改善箇所説明図

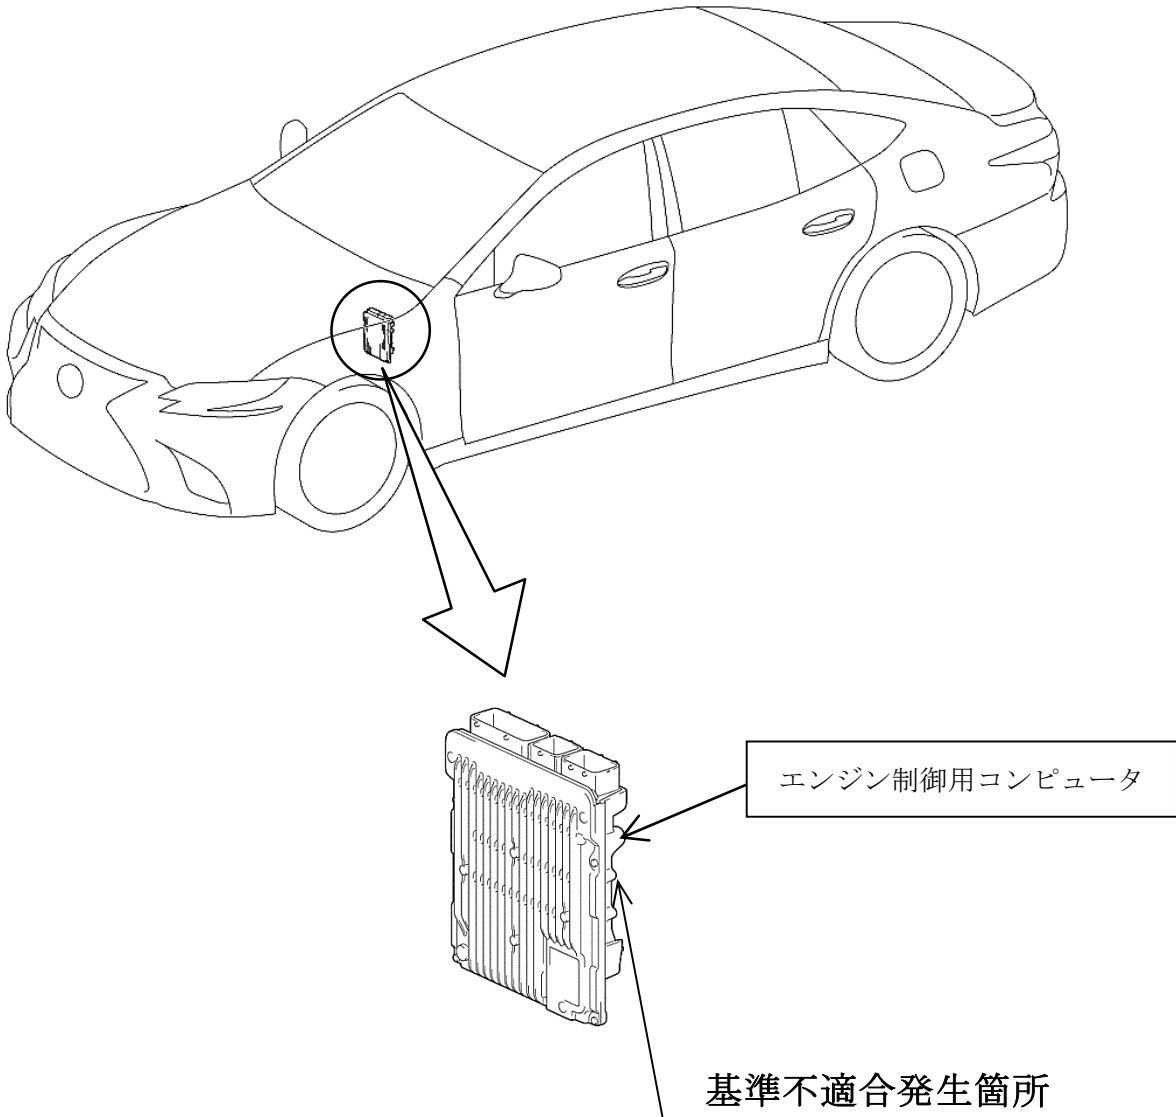
注：□ は修正部品を示す。

エンジン制御用コンピュータにおいて、制御プログラムが不適切なため、アイドリングストップ直後の再始動時にエンジンの吸入空気量を正確に算出できないことがある。そのため、エンジン回転が不安定となり、最悪の場合、エンストするおそれがある。

全車両、エンジン制御用コンピュータのプログラムを対策仕様に修正する。

識別：改善済車両には運転席下の車台番号打刻位置の車両型式1桁目の左に黄色ペイントを塗布する。
